**OGGETTO: [ID_VIP:9795] Istanza per il rilascio del provvedimento di VIA ai sensi dell'art. 23 del D.Lgs. 152/2006, relativa al progetto per la realizzazione di un impianto eolico denominato "Monteruga", costituito da 5 aerogeneratori di potenza nominale pari a 6,6 MW, per una potenza complessiva di 33 MW, da realizzarsi nei comuni di Salice Salentino (LE), Veglie (LE) e Nardò (LE), con opere di connessione alla RTN ricadenti nei comuni di San Pancrazio Salentino (BR), Avelana (TA) ed Erchie (BR).
Proponente: WPD SALENTINA S.R.L. - Corso Italia 83 - Roma 00100 RM.-**

- Parere della Commissione Locale per il Paesaggio, con l'Esperto VAS – Nardò -

Verbale n° 34/2023

RELAZIONE ILLUSTRATIVA / CONFORMITA' DELLA COMMISSIONE LOCALE PER IL PAESAGGIO

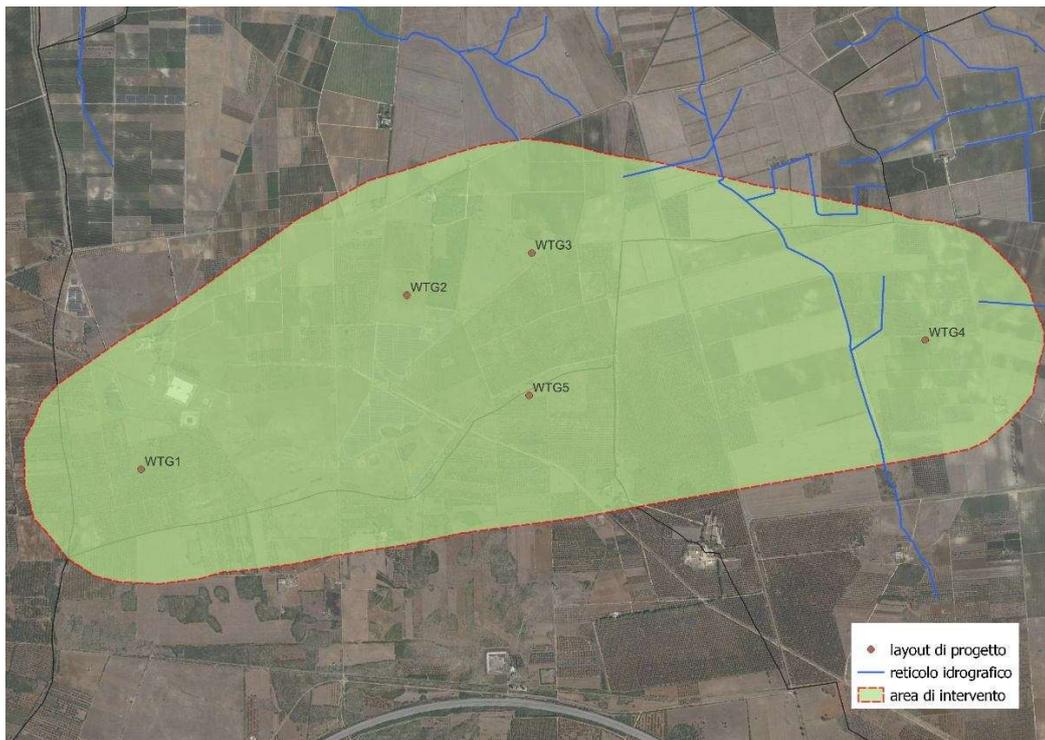
CONSIDERATO che nell'area vasta ricadono aree rete natura 2000 in particolare a circa 3 km dall'aerogeneratore WTG5 è presente l'area SIC/ZSC IT9150027 Palude del Conte, dune di Punta Prosciutto;

RILEVATO che gli aerogeneratori pur non interferendo direttamente con gli UCP "Area di rispetto dei Boschi" sono posti a poche decine di metri dalla loro perimetrazione.

Interferenza area d'impianto con il reticolo idrografico.

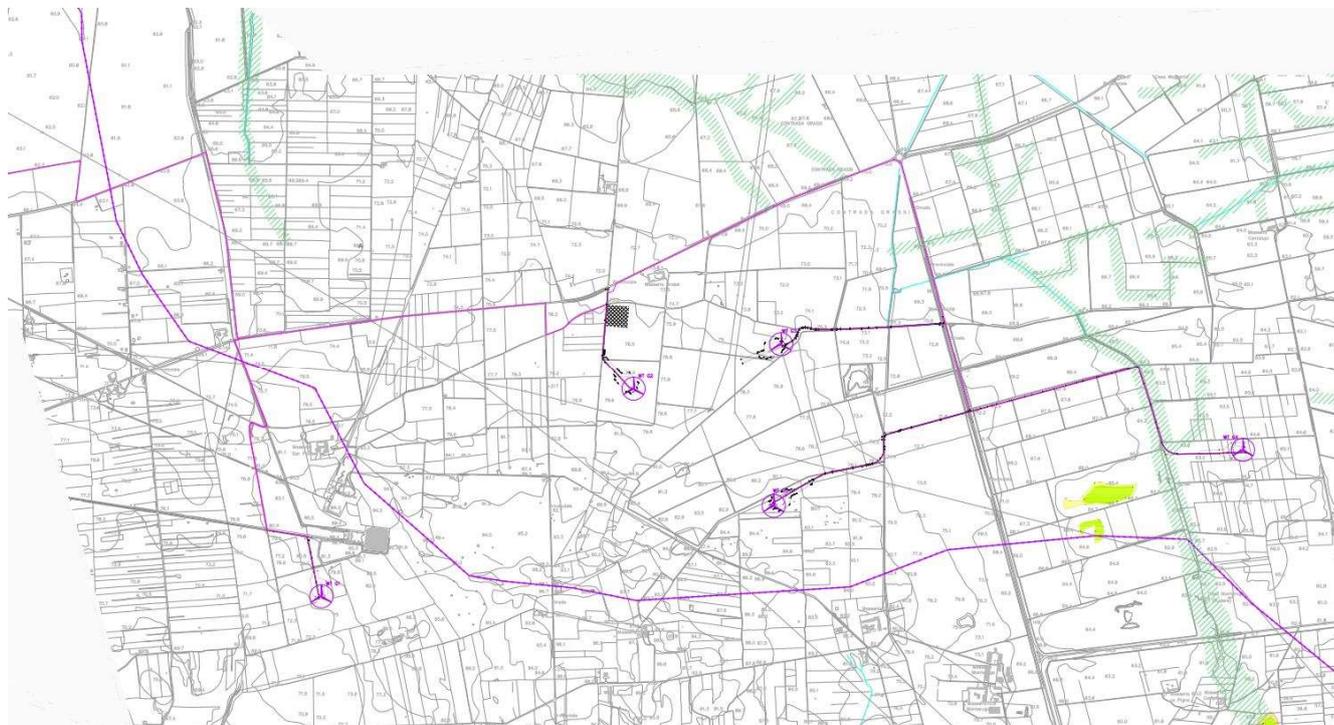
RILEVATO che l'area d'impianto interferisce con il reticolo idrografico esistente, così come d'altronde evidenziato dalla carta geomorfologica allegata al progetto e di cui si riporta uno stralcio;

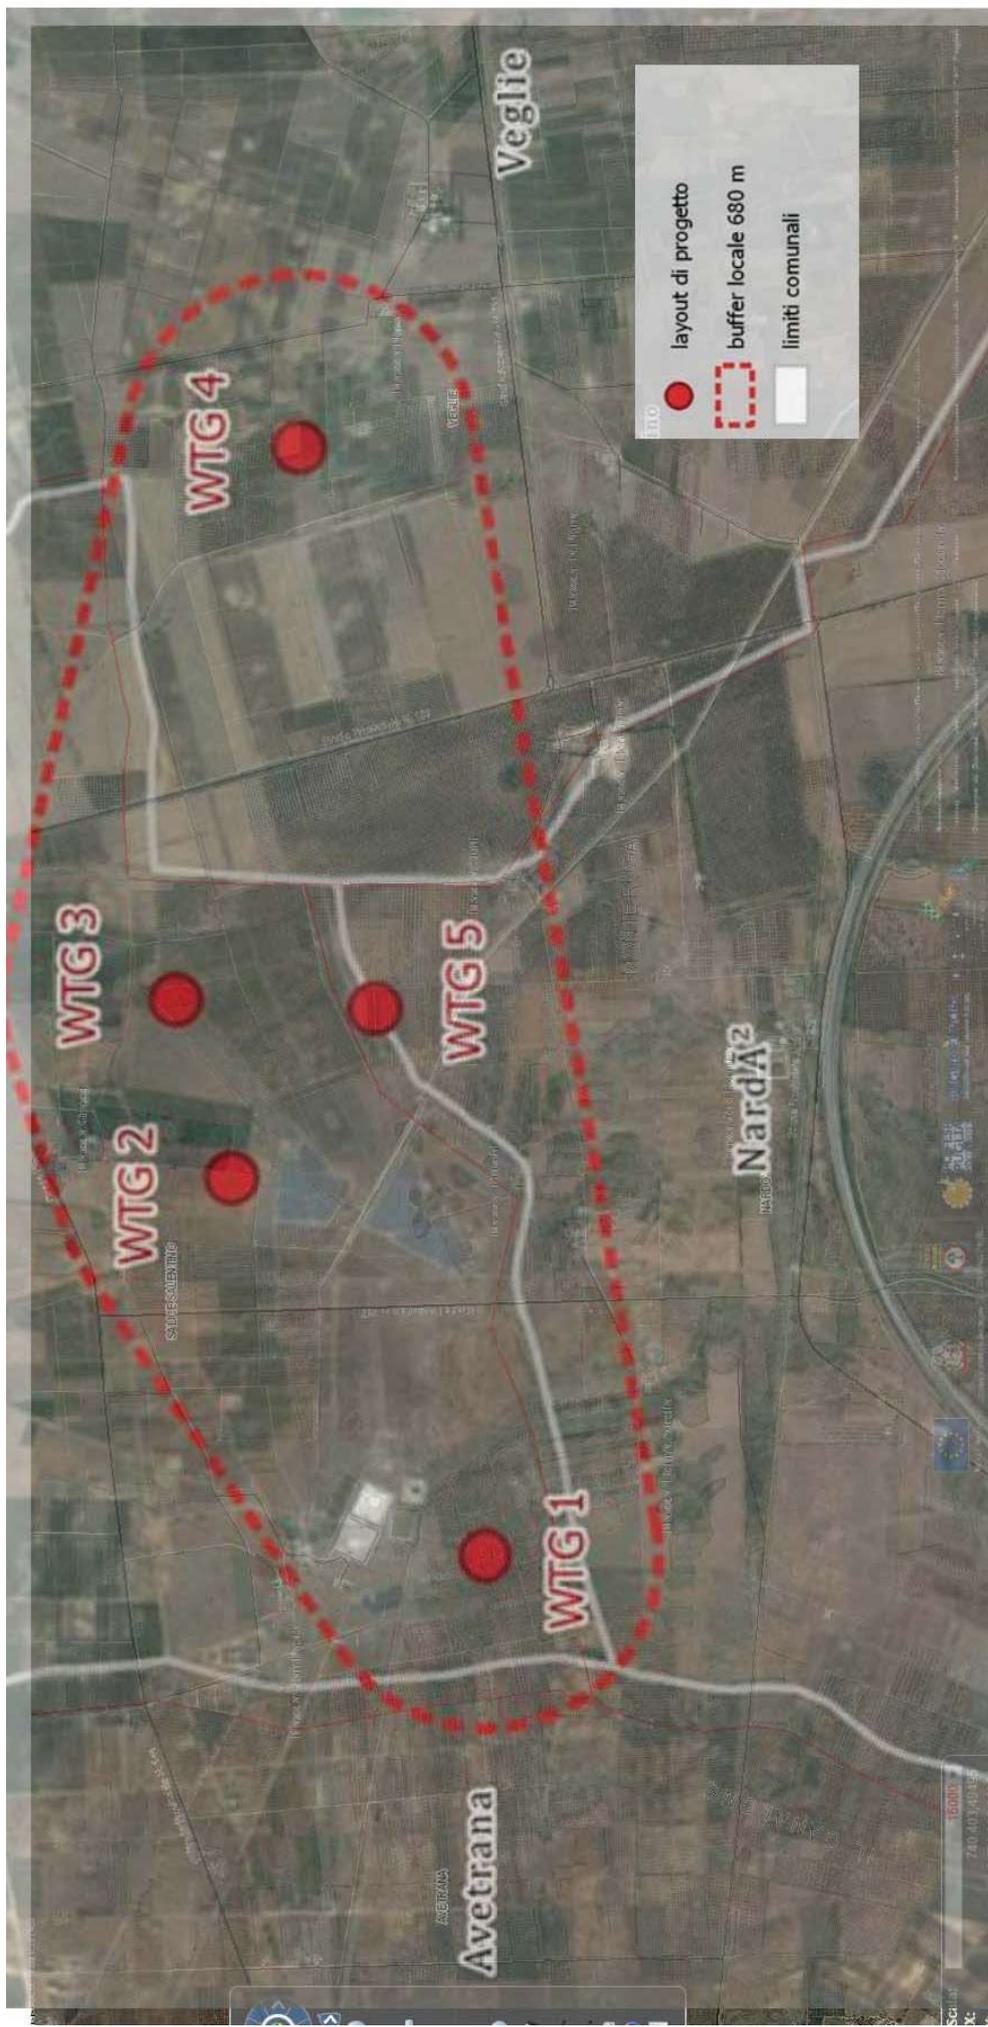
2. Come è dato rilevare dalle immagini sopra riportate il parco eolico interessa una vasta area ad elevata produttività agricola Zona E1 del vigente strumento urbanistico

3.2 Documentazione fotografica

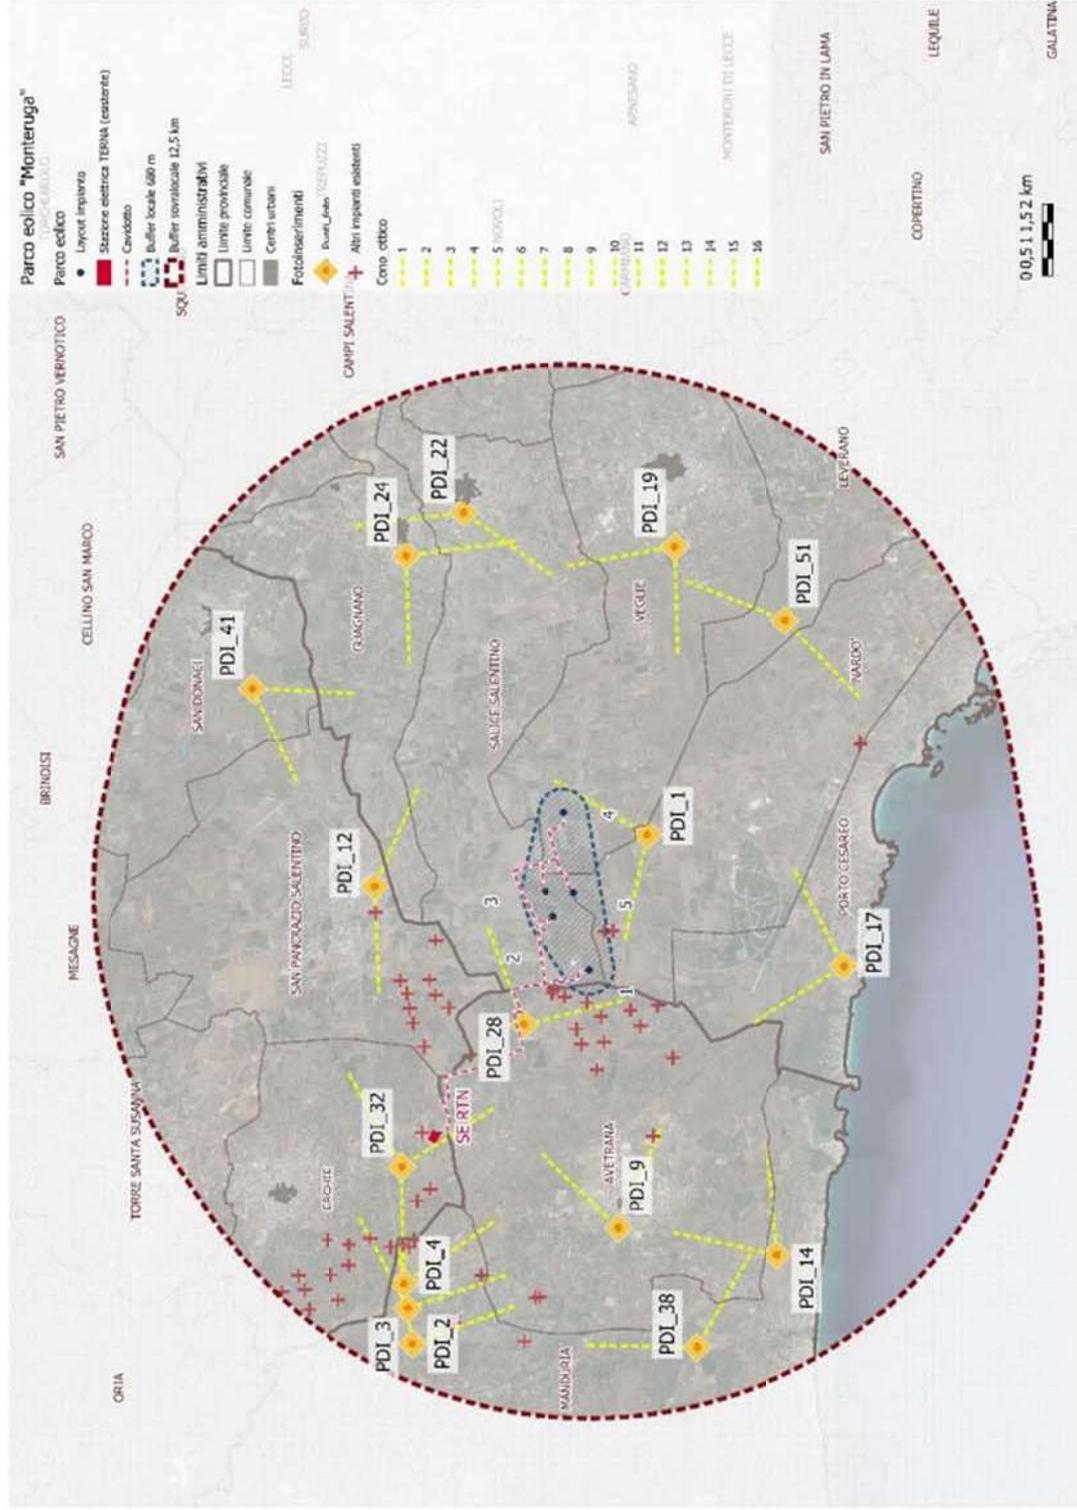
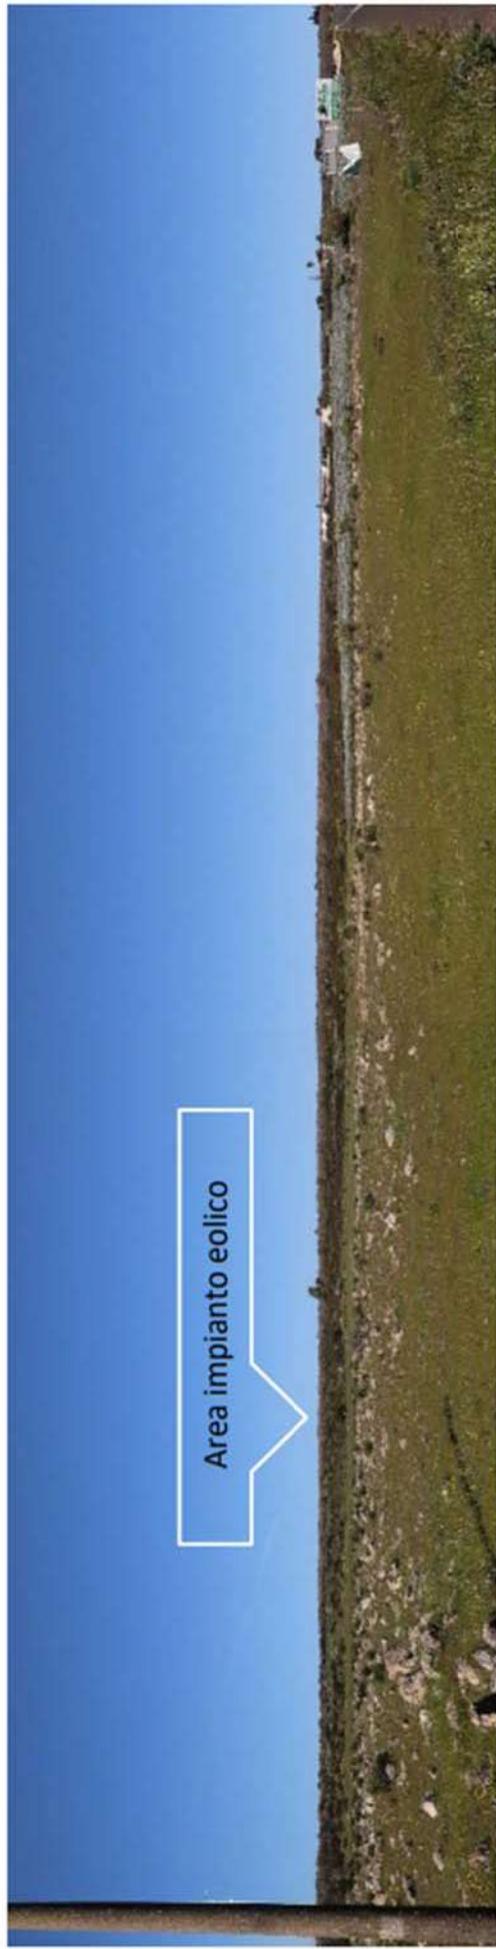
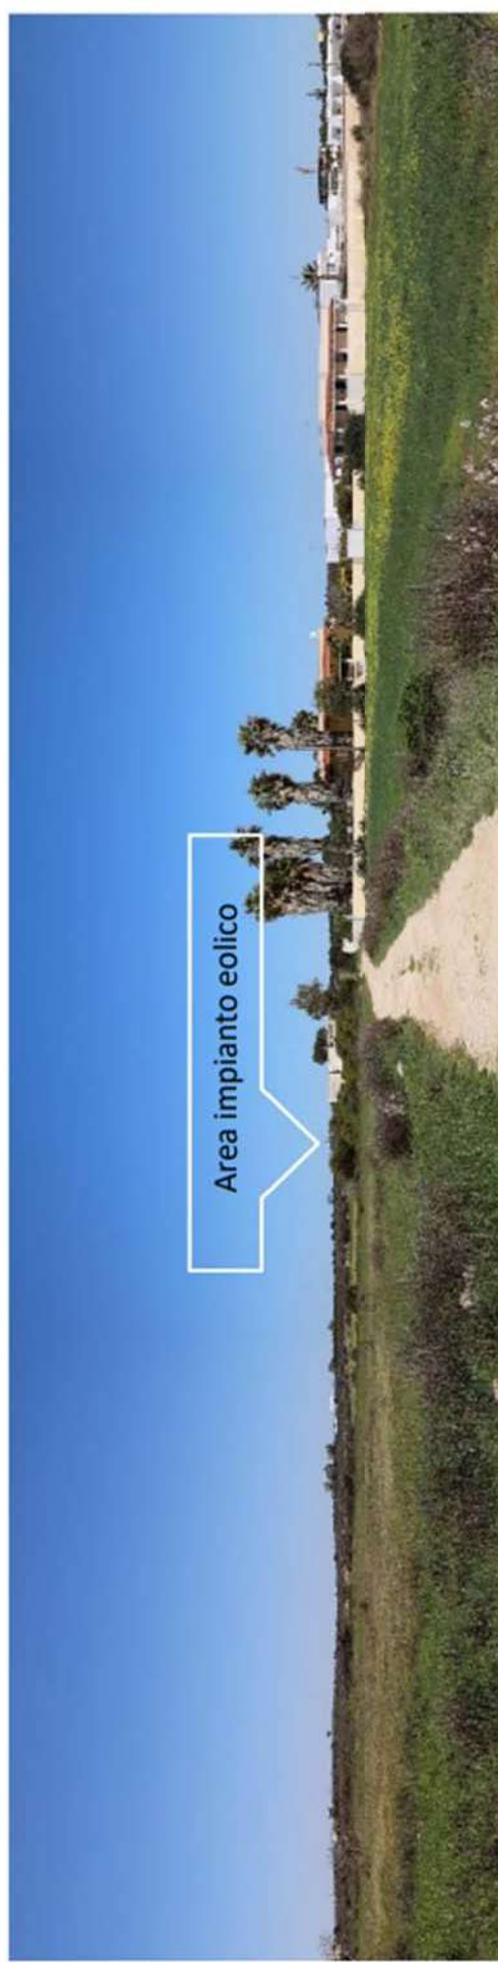
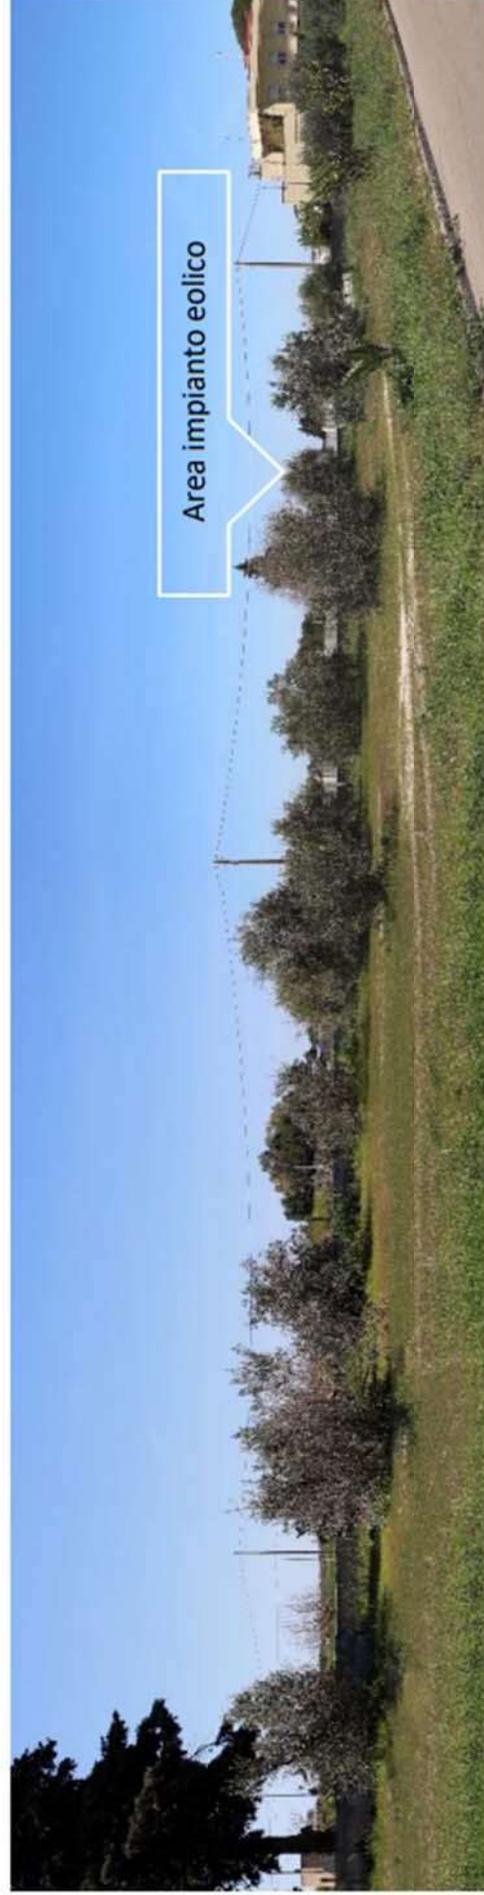
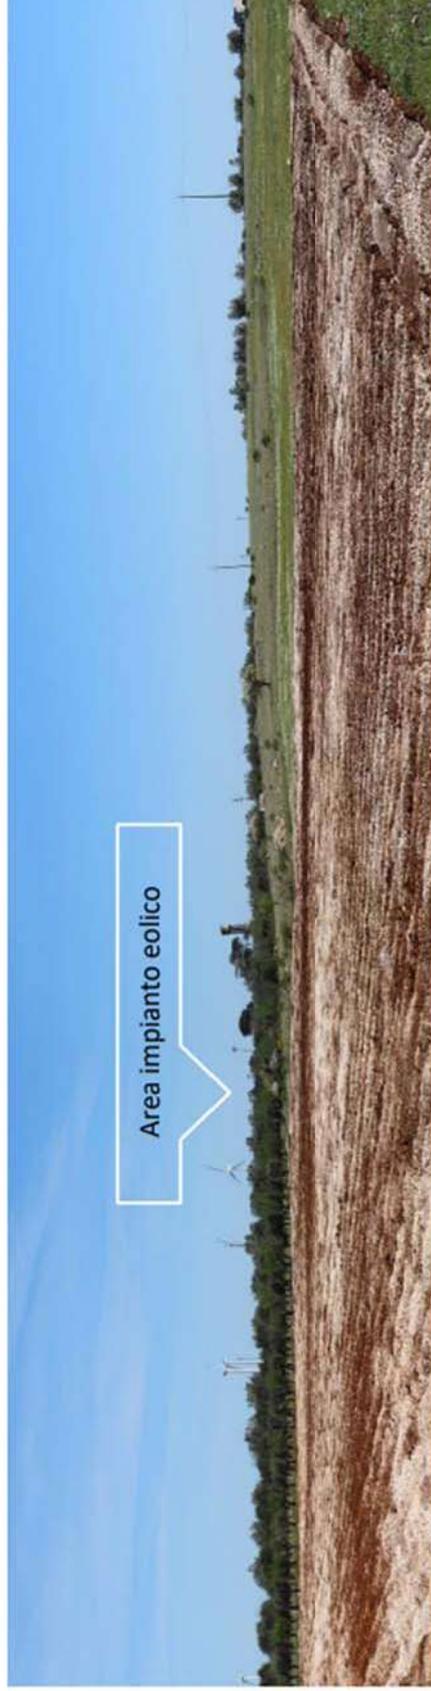
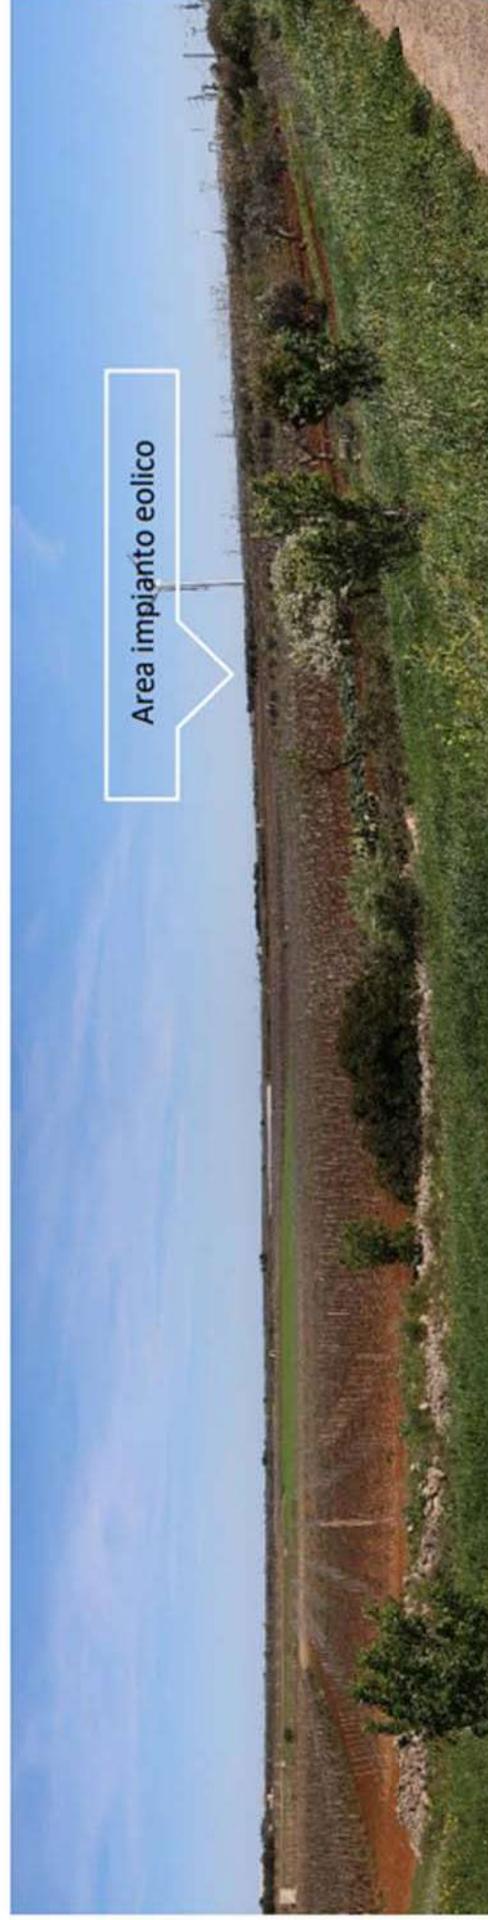
Il progetto altera la percezione visiva del paesaggio naturale, introducendo forti elementi di disturbo anche in considerazione della notevole intensità di tali elementi dalle lunghe distanze, non rilevabile dalla documentazione fotografica presentata e qui riportata.
